川内原子力発電所1号炉、2号炉審査資料	
資料番号	TTS-024
提出年月日	2023年4月17日

川内原子力発電所 1号炉及び2号炉

標準応答スペクトルを考慮した地震動評価における 地下構造モデルの設定について (コメント回答方針)

2023年4月17日
九州電力株式会社

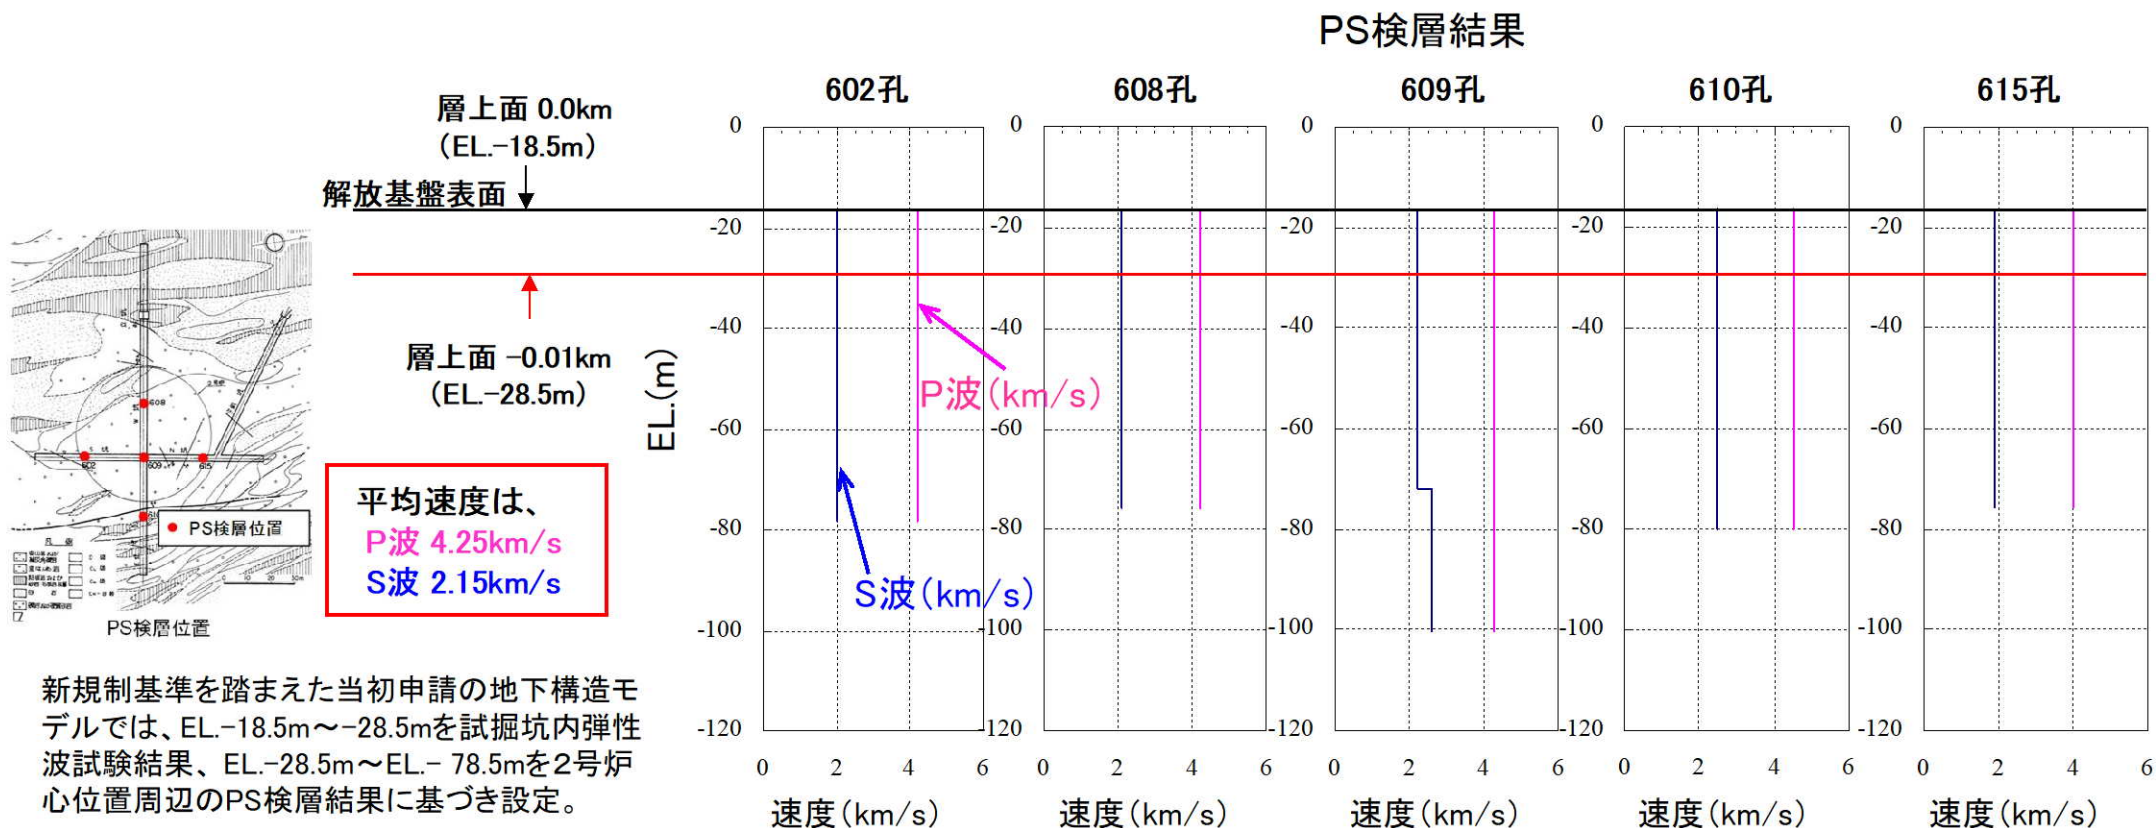
- ・ 観測事実との整合性が確認できないことから、最深部地震計以浅の地下構造モデルの妥当性が確認できない。
- ・ 川内の地下構造モデルの設定について、抜本的な改善を含めて現実的な方法で見直しを検討し、地下構造モデルの設定の方針を速やかに説明すること。
 - － 例えば、既許可申請の地下構造モデルをそのまま用いた場合に、観測記録との整合性を確保できるかどうか確認した上で、地震計が設置されている浅部の物性値、減衰特性、必要に応じて速度構造を合わせ込むといったことも考えられる。

- Step2を踏まえピークを短周期側にシフトさせるためには地震計設置範囲の速度を速くすることが必要。
- 2号炉心位置周辺におけるPS検層結果（建設時の地質調査結果）では、解放基盤表面付近のせん断波速度は $V_s=2150\text{m/s}$ である。
